CONCEPTO TÉCNICO No CT - 5212
Revisión de Estudio Particular de Respuesta Local de Amplificación de Ondas Sísmicas Artículo 7 - Decreto 193 de 2006

ENTIDAD SOLICITANTE:	Ing. Camila Castell Córdoba – Curaduría Urbana No. 5
PROYECTO:	**AVENIDA NOVENA**
LOCALIDAD:	1 Usaquén
UPZ:	14 Usaquén
BARRIO:	Santa Bárbara Oriental
DIRECCIÓN:	Carrera 9 No. 123-86
CHIP:	AAA0103ATYN
TIPO DE RIESGO:	Sísmico
EJECUTOR:	JEOPROBE Ltda.
FECHA DE EMISION:	Abril 15 de 2008

El presente concepto técnico corresponde a la **primera revisión** realizada por la Dirección de Prevención y Atención de Emergencias, del informe *"Asesoría Geotécnica y Sismológica para la Evaluación de la Amenaza Sísmica del Proyecto Inmobiliaria Cóndor"* elaborado por el Ing. Jorge Alberto Rodríguez, a construirse en el predio ubicado en la Carrera 9 No. 123-86. El cual fue radicado el 28 de Marzo de 2008 mediante oficio ER-3299, por la Ing. Camila Castell Córdoba de la Curaduría Urbana No.5, remitido como estudio sísmico local en cumplimiento a lo estipulado en el Decreto 193 de 2006.

Figura 1. Localización del Proyecto Avenida Novena.

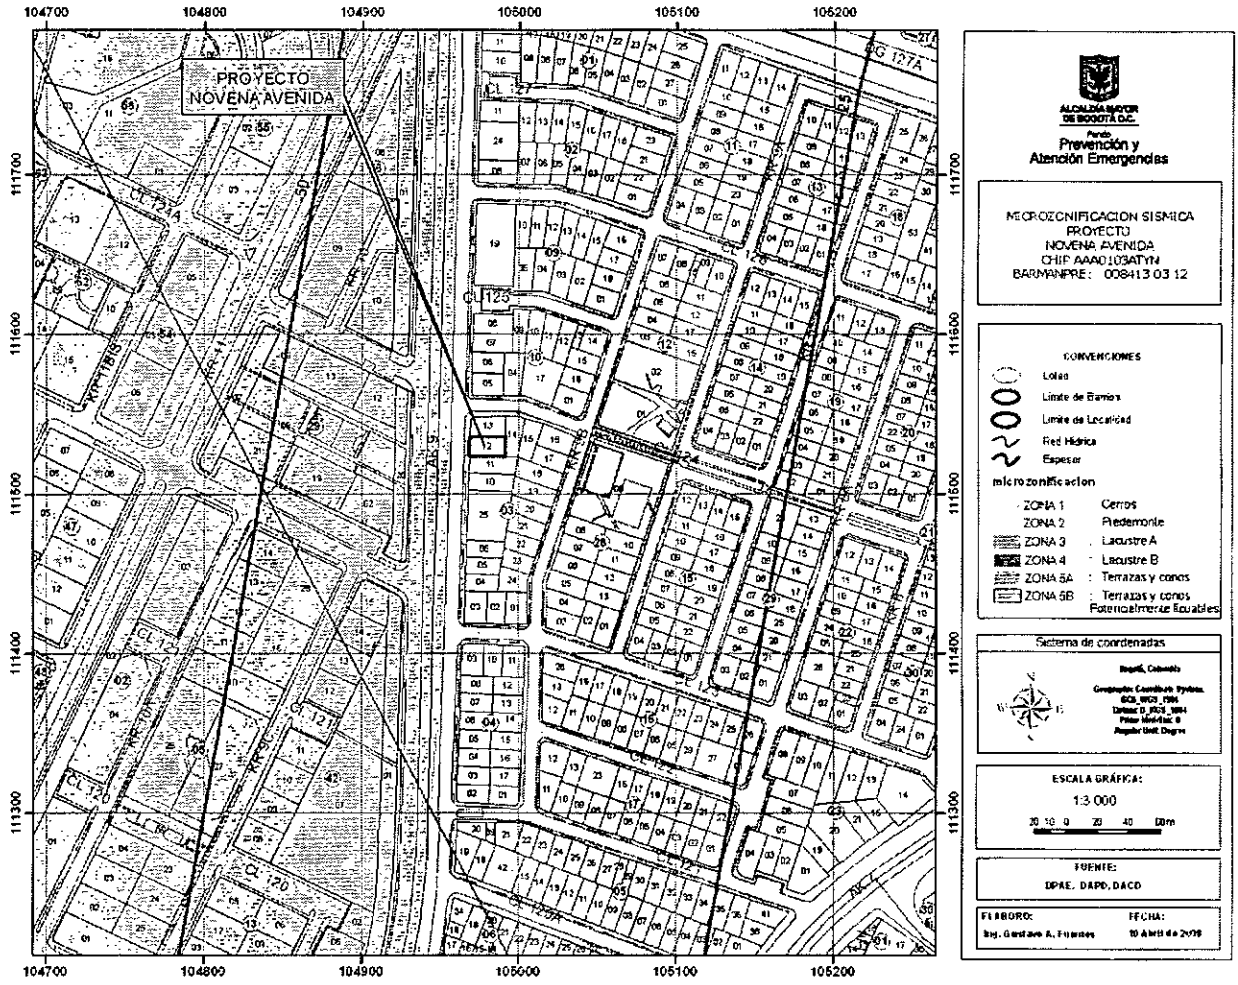
En el numeral 1.1 y 3.2, se indica que el sitio del proyecto se encuentra localizado en la franja de transición entre las zonas 2 (Piedemonte) y 3 (Lacustre A) según el Decreto 193 de 2006, lo cual es consistente con la localización presentada en la Figura 1 del presente concepto.

El estudio CUMPLE con este requerimiento.
